## Umstellung der Indikatoren bei der Produktfamilie MPS

### 1. Allgemeiner Überblick

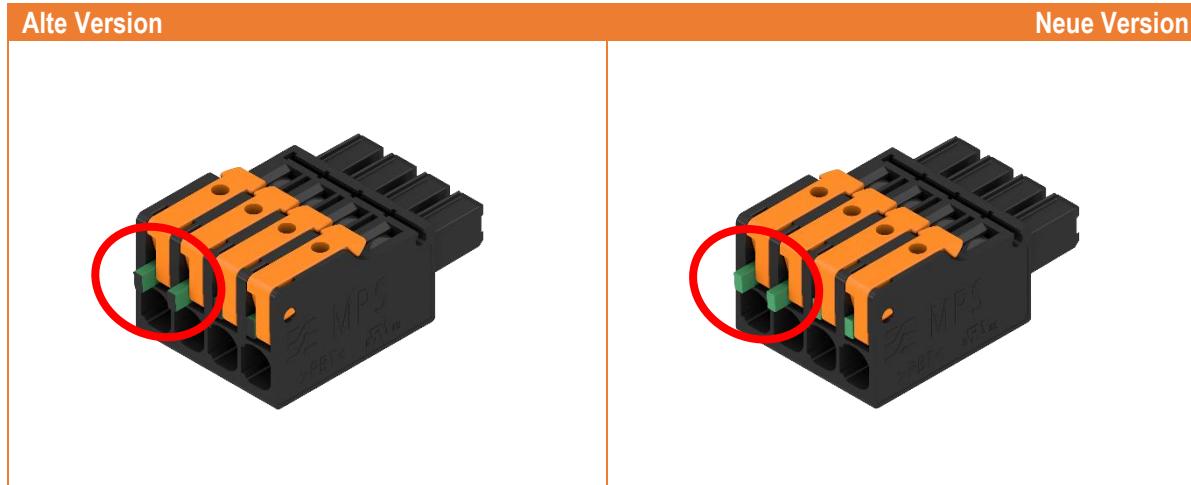
Im Zuge der Vereinheitlichung des Erscheinungsbilds sowie über alle SNAP IN Produkte wird der Indikator der neuen Version vollständig in grüner Farbe ausgeführt. Material, Form und Funktion bleiben identisch, lediglich die schwarze Bedruckung auf der Vorderseite entfällt.
